Concerne: **EMWG 9500.0 et EMWK 9500.0**
tous les appareils fabriqués avant semaine 05/13

Réclamation: **Le ventilateur de refroidissement se met automatiquement en marche après 10 minutes, la fonction Minuterie étant activée.**

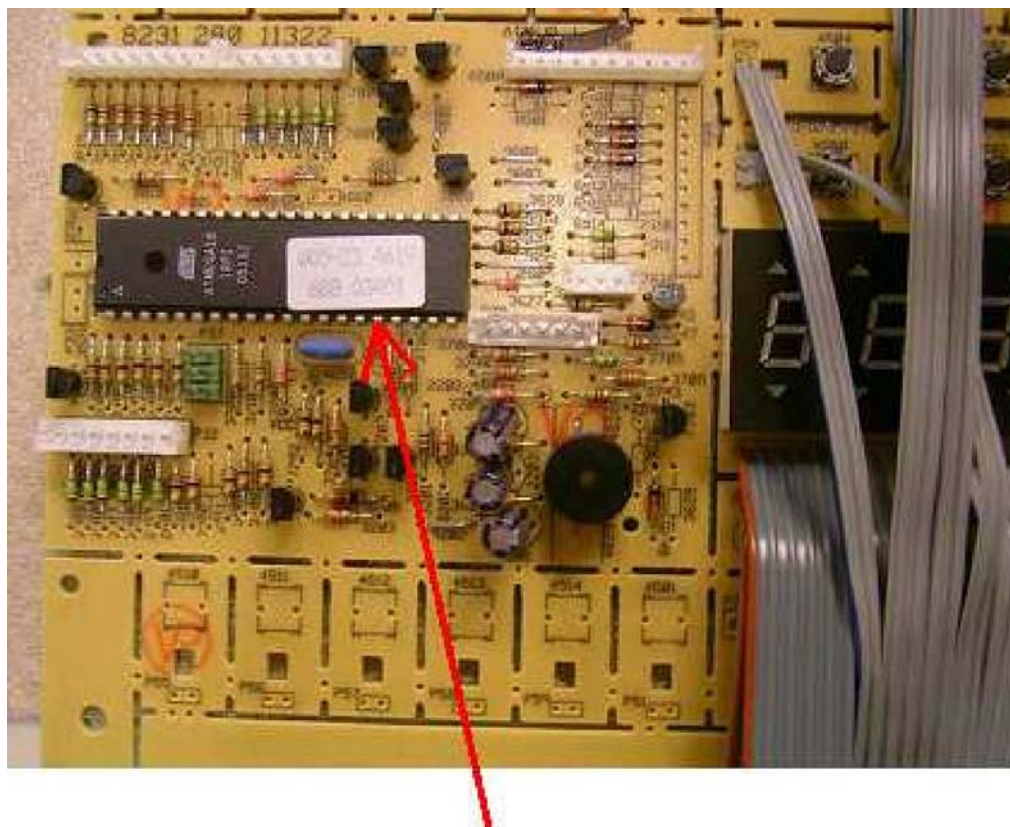
Lorsque la fonction Minuterie est utilisée pendant plus de 10 minutes, le ventilateur de refroidissement se met automatiquement en marche.

Pour empêcher cela, l'EEPROM de la platine de commande KAG Réf. 531 318 a été pourvu d'une nouvelle version de logiciel.

La nouvelle version de logiciel est montée à partir de la semaine de production 05/13 dans tous les EEPROM des platines de commande. La date de production des platines est identifiée par l'autocollant sur l'EEPROM.

Dans cet exemple, la date de production de la platine est sem. 05-23
(05 = année, 23 = sem. 23)
